MODIFICATION N°3 DU PLUI H VALANT SCOT CŒUR DE CHARTREUSE

Approbation en janvier 2026

Modification n°3 de droit commun du PLUI-H valant SCoT.

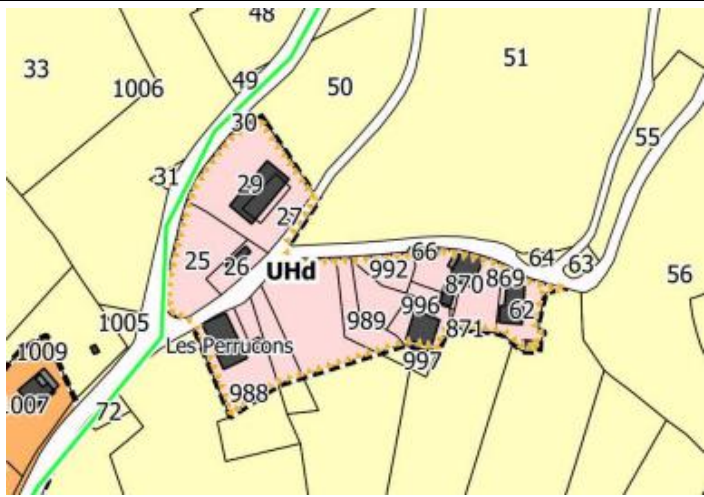
Seront implantées dans ~~une bande de 0 à 6 m de la voie communale pour poursuivre l'organisation existante~~ l'espace d'implantation des constructions nouvelles de type habitat groupé et/ou habitat individuel, dans un principe d'implantation et d'alignement des constructions, coordonné avec les bâtis existants.

[...] Les habitations seront situées ~~légèrement~~ en retrait de la Route (4m), afin de permettre le déneigement et le stationnement des véhicules, afin de conserver le principe d'alignement des constructions existantes.

Ainsi il est proposé d'aligner le bâti à venir avec celui existant, tout en laissant une part importante de pleine terre pour laquelle son emprise est redessinée en cohérence avec l'espace d'implantation du bâti et l'espace de pleine terre des maisons voisines.

PLUI-h valant SCoT _ CCCC_ENTRE-DEUX-GUIERS (38)
OAP n°1 - D2 _ CENTRE - VILLE (LES REYS)

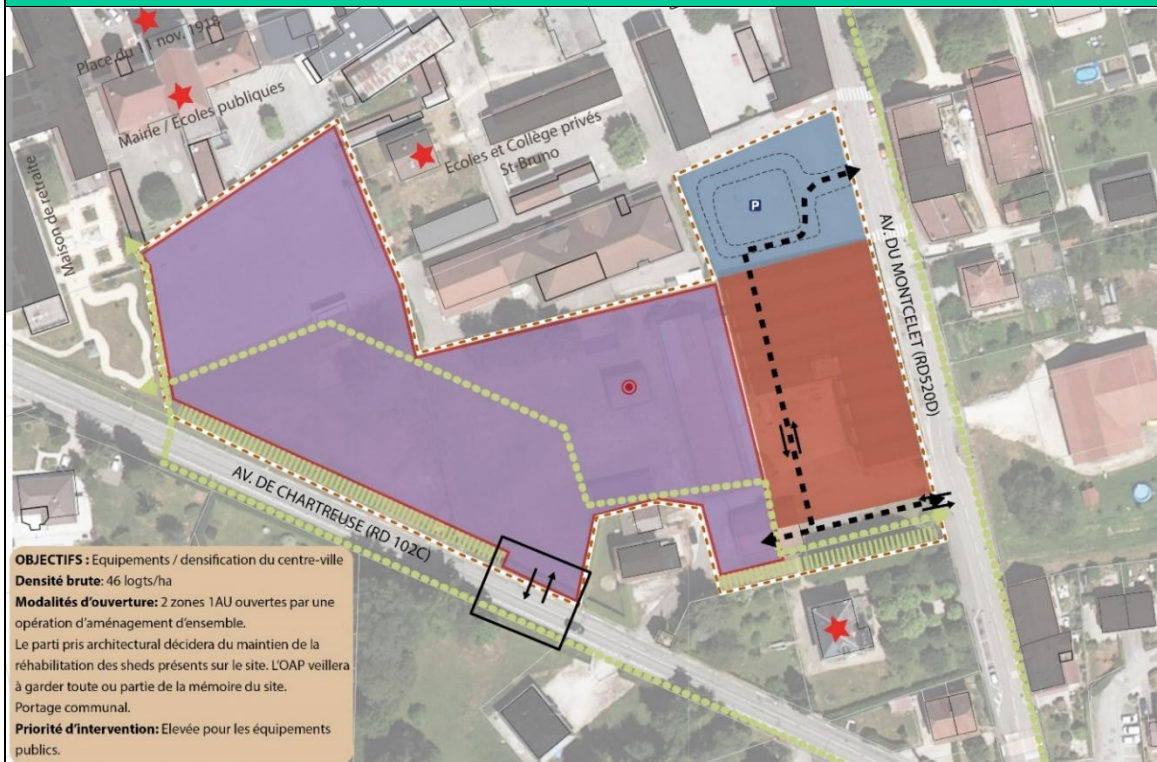
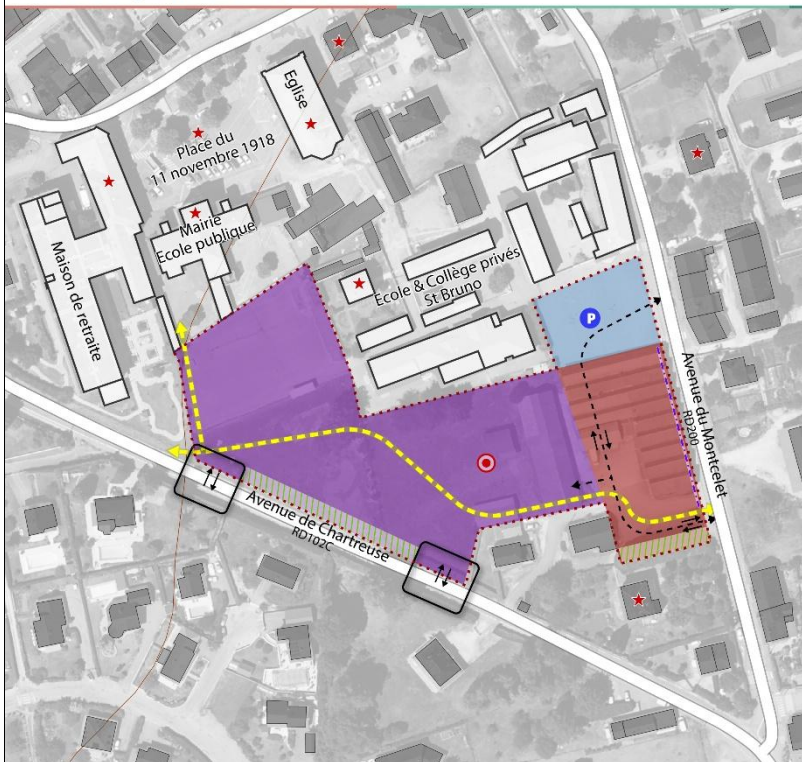
Corrections écrites dans le livret d'OAP
Le site Surface de l'OAP modifiée : 1,5ha 13598m²

Modalités d'ouverture à l'urbanisation

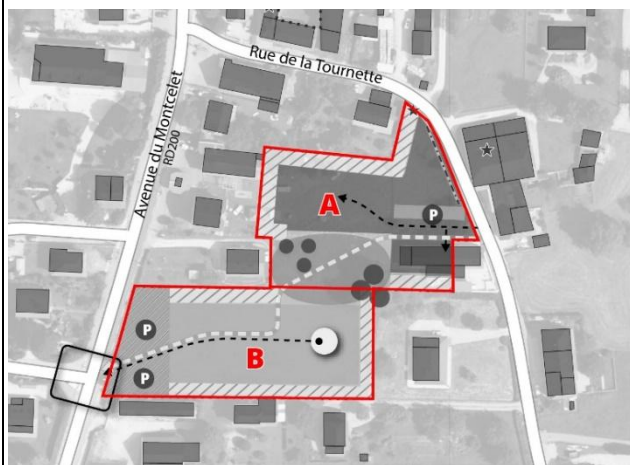
L'ouverture à l'urbanisation de la zone est soumise à ~~une opération d'aménagement d'ensemble, phasée ou non en deux tranches A et B, sans ordre préférentiel d'ouverture des tranches A ou B~~

deux opérations d'aménagement d'ensemble distinctes. L'espace vert ~~commun aux deux tranches sera porté par la tranche B non frappée d'une servitude de mixité sociale~~ central sera porté par le secteur nord, qui accueille une densité plus importante, et devrait pouvoir rester ouvert à une traversée piétonne.

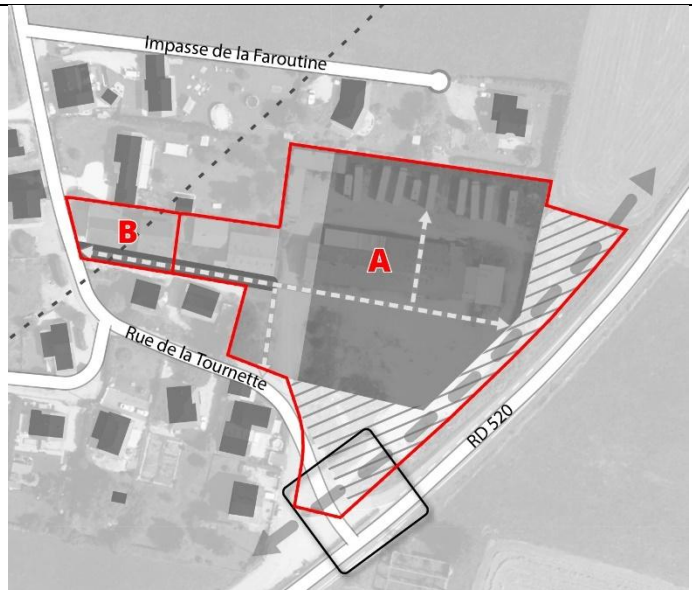
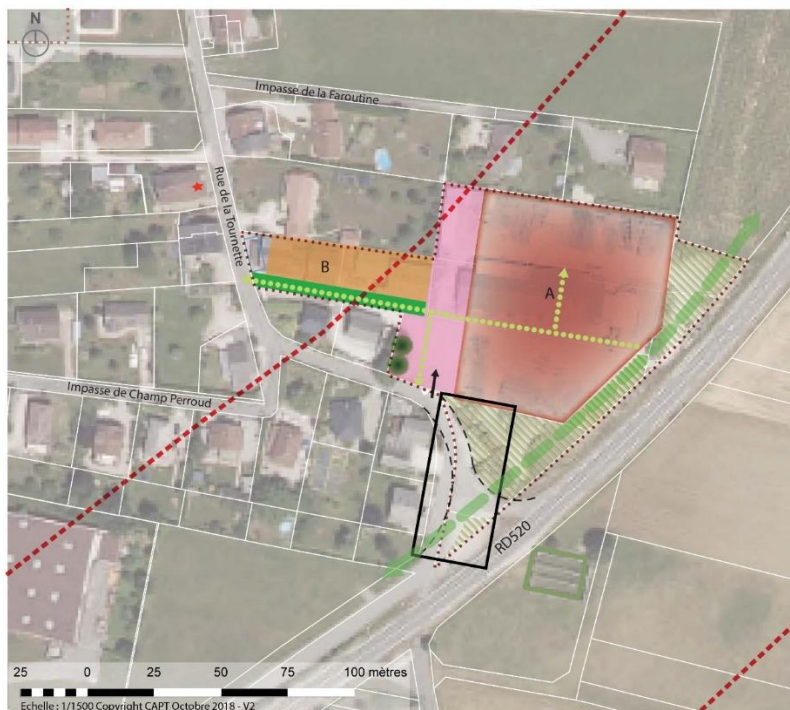
[...] Les espaces en bordure de la D 520 ~~ainsi que le délaissé au sud du secteur~~ seront dédiés à des espaces végétalisés de pleine terre. La bande longeant la D520 sera plantée obligatoirement d'une haie champêtre (plantations arbustives, plantations arborées aléatoires et non régulières), pouvant être épaissie pour former des bosquets ou bouquets d'arbres sur les secteurs où l'espace est suffisant, jouant le rôle de protection visuelle et sonore vis-à-vis du bruit de l'infrastructure.

Accès : La desserte du quartier s'effectuera en entrée sud depuis la rue de la Tournette. ~~La desserte du quartier s'effectuera depuis la rue de la Tournette.~~ Elle sera uniquement accessible en sens entrant depuis la RD520. Il est envisagé redresser le virage sur la rue de la Tournette afin d'améliorer la visibilité en entrée sud de l'opération.

OAP n°7 - D7 _ CENTRE-BOURG

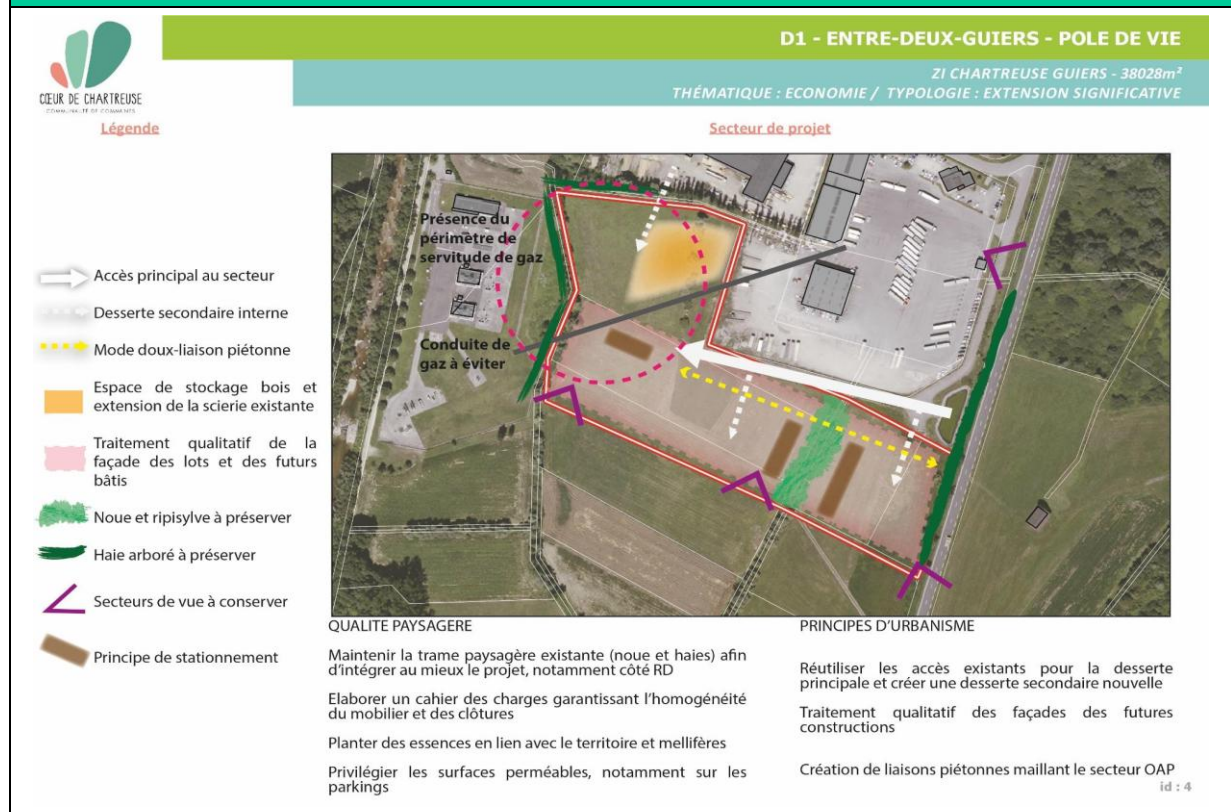
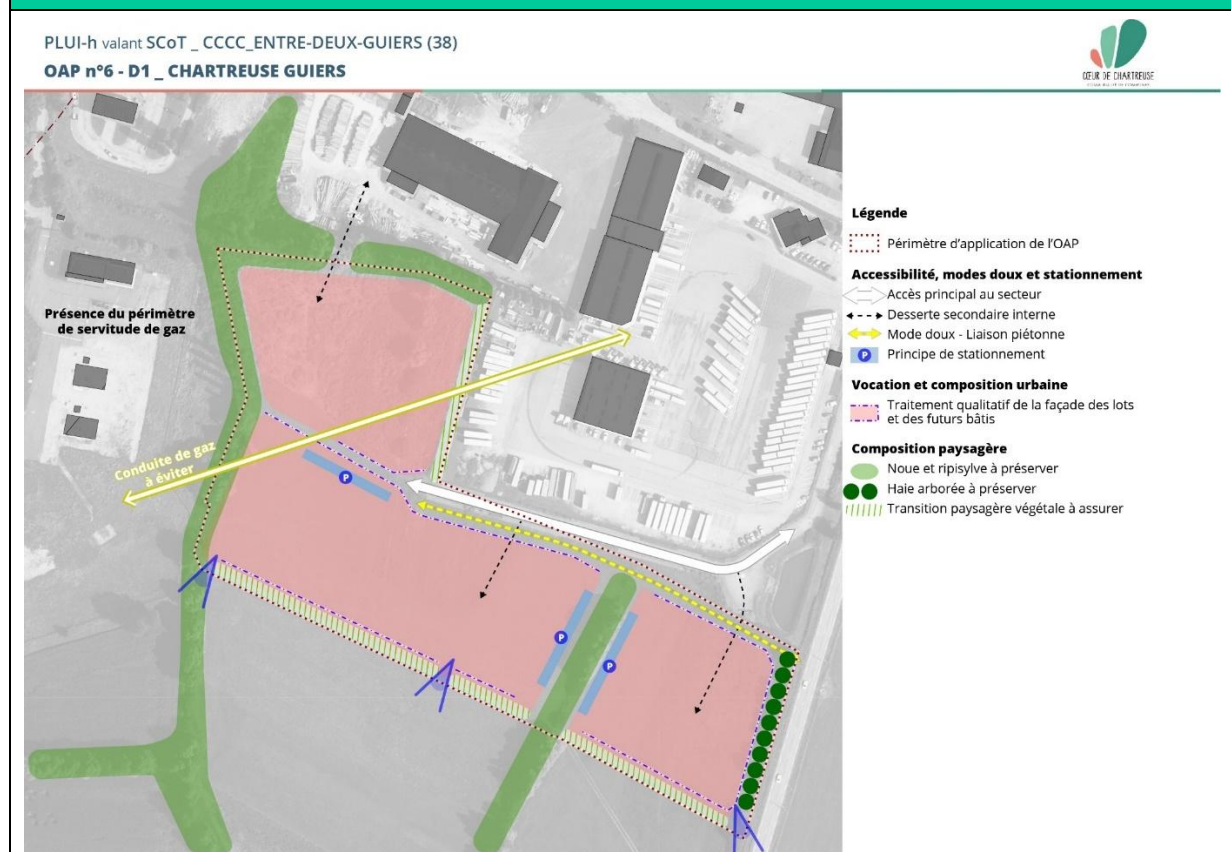
La matérialisation de l'"espace de stockage bois et extension de la scierie existante" au nord de l'OAP est effacée pour offrir davantage de latitude à la commercialisation des lots et l'installation d'activités économiques d'une autre nature, tout en maintenant cette possibilité d'implantation d'activité(s) liée(s) au bois sur le secteur.

OAP n°1 - PE6 _ LE CENTRE-BOURG

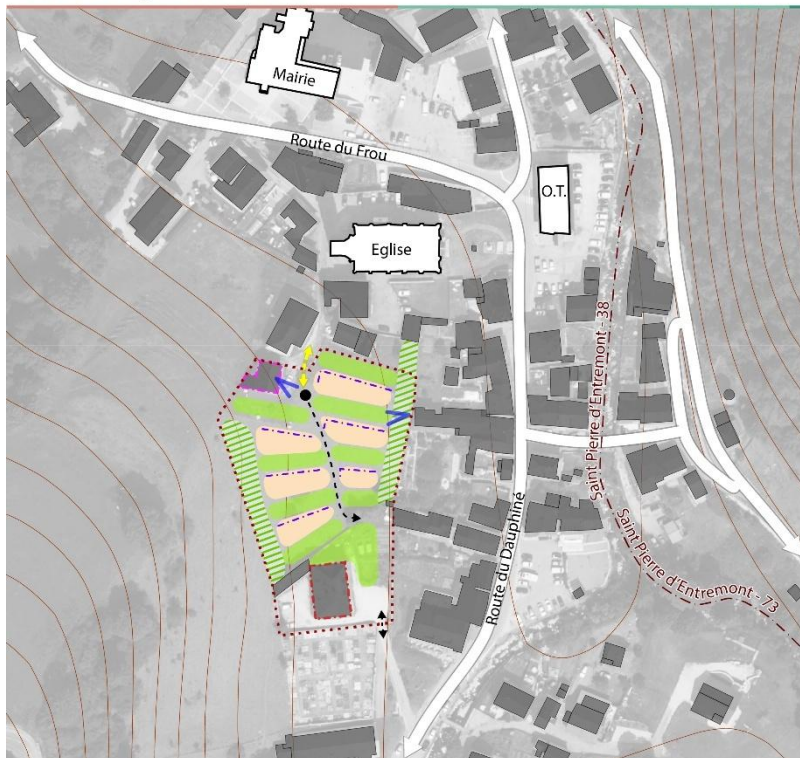
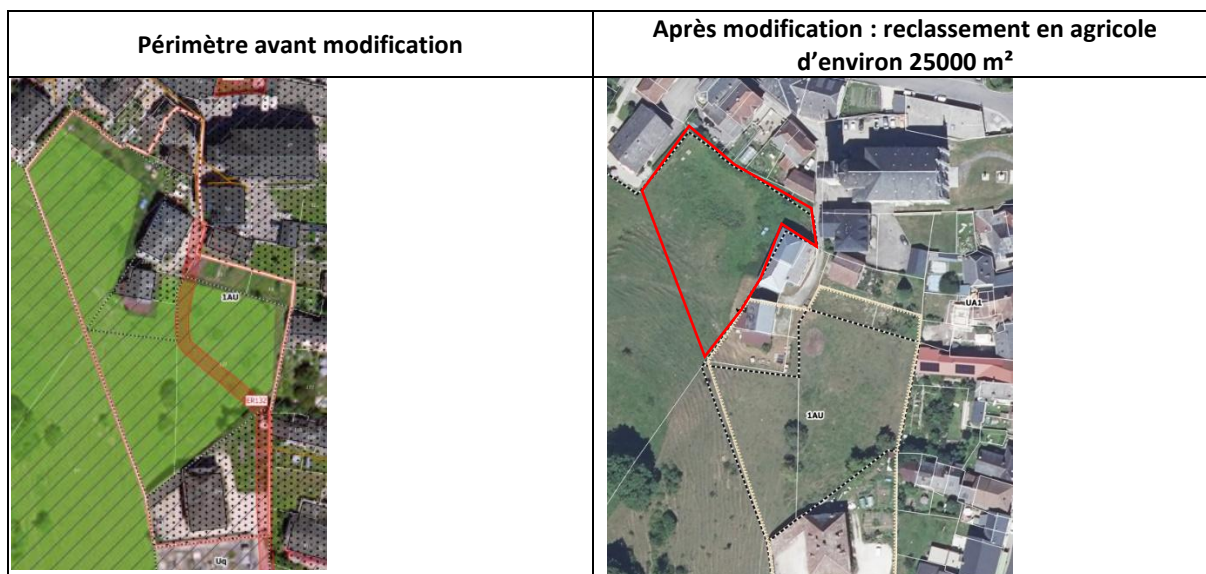
La réduction du périmètre de l'OAP facilitera le passage à l'opérationnel. **Avec cette réduction notoire du périmètre en partie ouest (reclassement en agricole de près de 2500m² de surfaces initialement urbanisables)**, le nombre de logements restant le même, **c'est la densité attendue qui est augmentée**, en lien avec le tissu environnant (pas le nombre de logements, qui reste inchangé dans le POA).

L'accès ne peut se faire que par le Sud (dureté foncière avérée sur la partie Nord). Quant à l'implantation du bâti inscrit dans le schéma, il vient en concordance avec la structure traditionnelle du village vernaculaire, avec comme objectif de ne pas apporter de gêne au voisinage existant et à proposer un aménagement dans la pente optimisé.

OAP n°2 - PE2 _ SAINT PHILIBERT

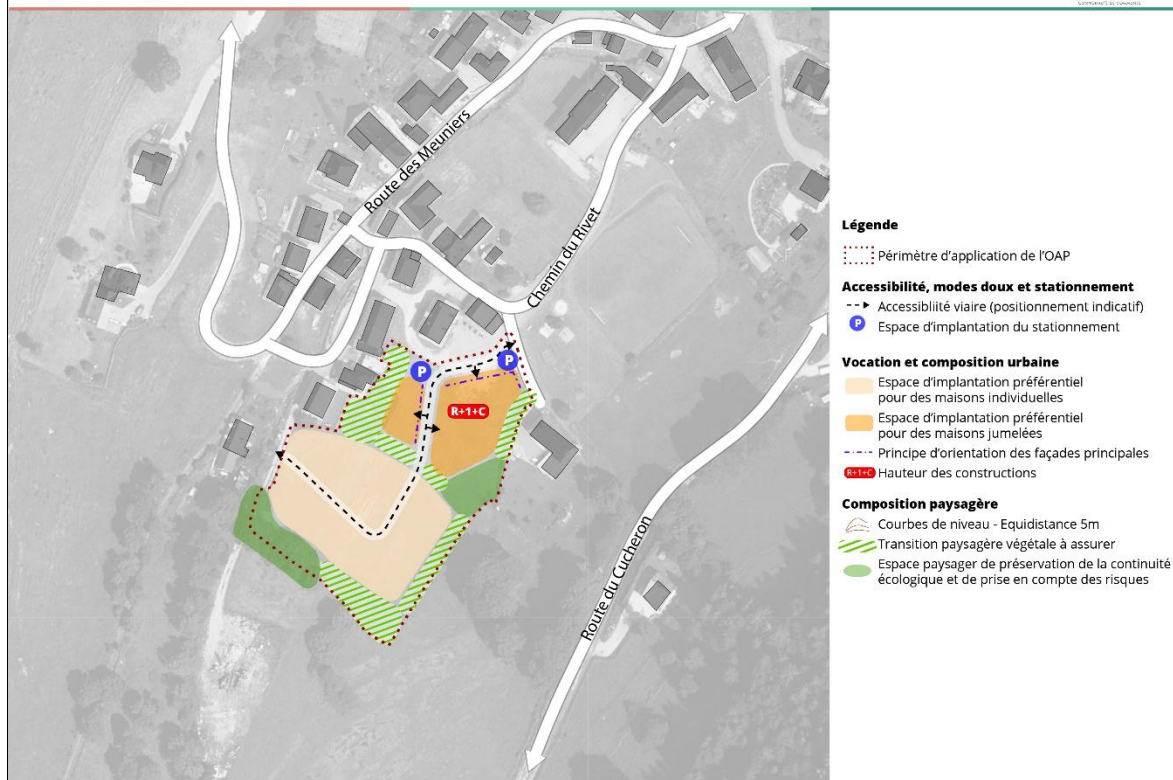
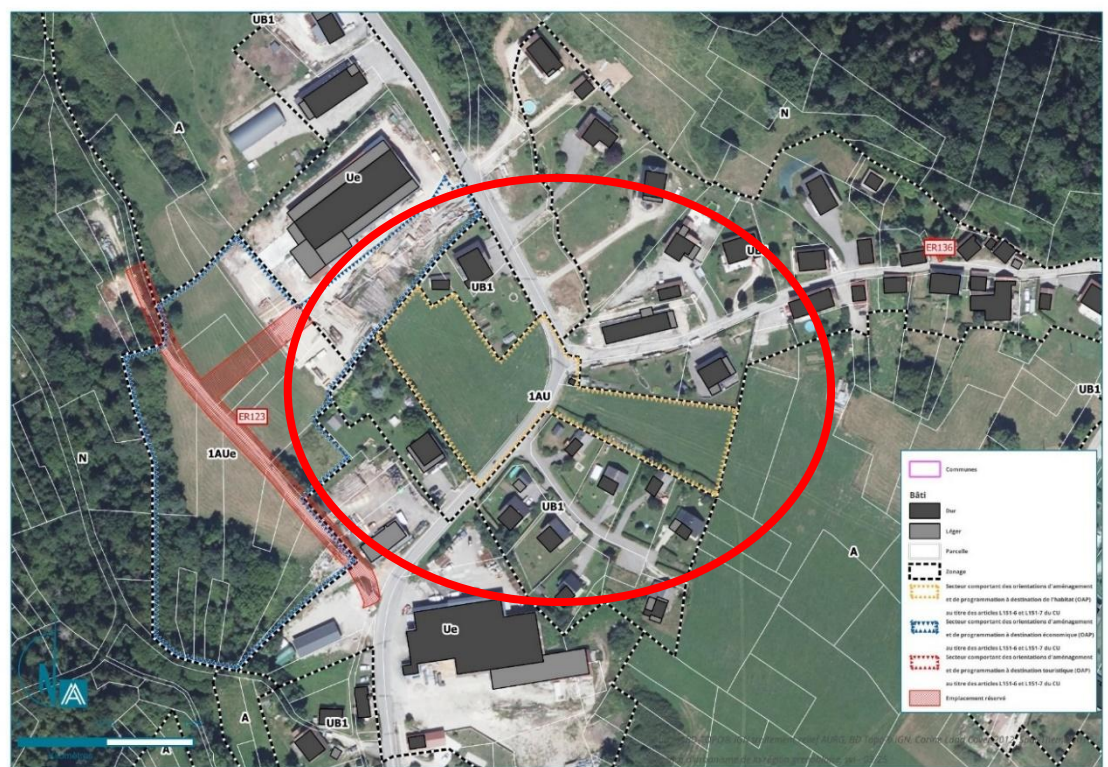
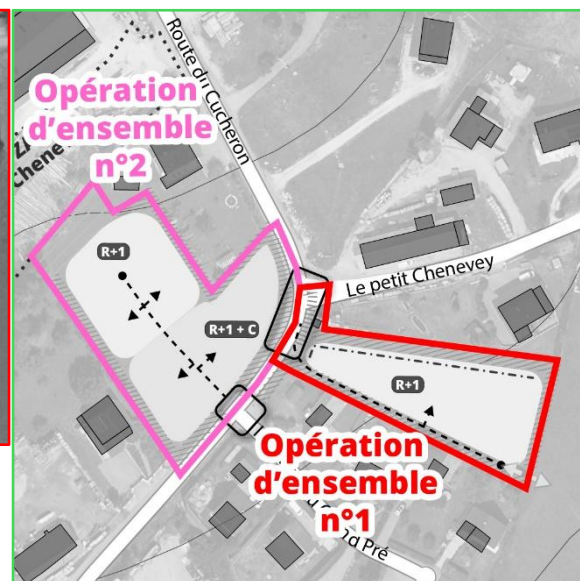
Les évolutions proposées visent à d'une part revoir les accès pour assurer une meilleure sécurité au vu de la voirie avec virage qui traverse le site, d'autre part exclure des parcelles du périmètre d'OAP pour limiter la dureté foncière (reclassement en A de près de 2150 m²) et permettre une refonte des projets à la marge pour augmenter notamment la densité en secteur ouest (passage à R+1+C).

Pour la partie Est : l'accès se fera en sortie du virage, ainsi Carrefour commun : un carrefour commun d'accès aux deux Opérations d'Aménagement d'Ensemble situées de part et d'autre de la Route Départementale 512 sera aménagé, afin de mutualiser et sécuriser les accès à ces deux opérations. Situé en entrée / sortie de virage, le plus grand soin devra être apporté à la conception de cet aménagement, en lien avec les autorités compétentes. Une voie de desserte interne sera créée. D'un gabarit minimum de 5m de large, elle prendra la forme d'une voie partagée en double sens et en impasse avec une aire de retournement suffisamment dimensionnée pour permettre le retournement aisé des véhicules. Les accès aux habitations seront réalisés depuis cette voie nouvelle.

Pour la partie Ouest : l'accès se fera au même niveau que la rue du grand Pré, ainsi un carrefour commun permettra d'accéder de part et d'autre de la route départementale 512, entre les maisons existantes à l'est et les nouvelles constructions à l'ouest.

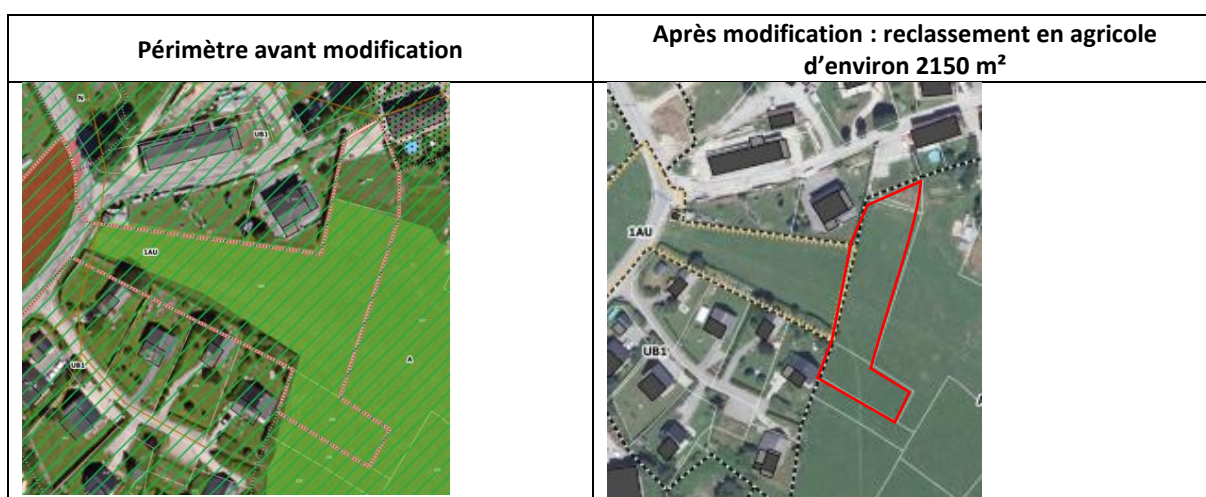
Le nouveau schéma reprend les accès qui étaient initialement en vis-à-vis sur la RD (x2) afin de sécuriser la circulation dans le virage. Ainsi l'accès initial proposé pour le secteur ouest n'était pas suffisamment sécurisé dans sa position en plein virage. Sa relocalisation se fera au droit de l'impasse du Grand Pré déjà existante, dans une logique d'unité des entrées/sorties de véhicules, offrant de fait une meilleure visibilité aux flux sortants sur la route départementale.

L'accès pour le secteur Est sera maintenu dans sa configuration initiale, là où un chemin agricole est déjà présent.
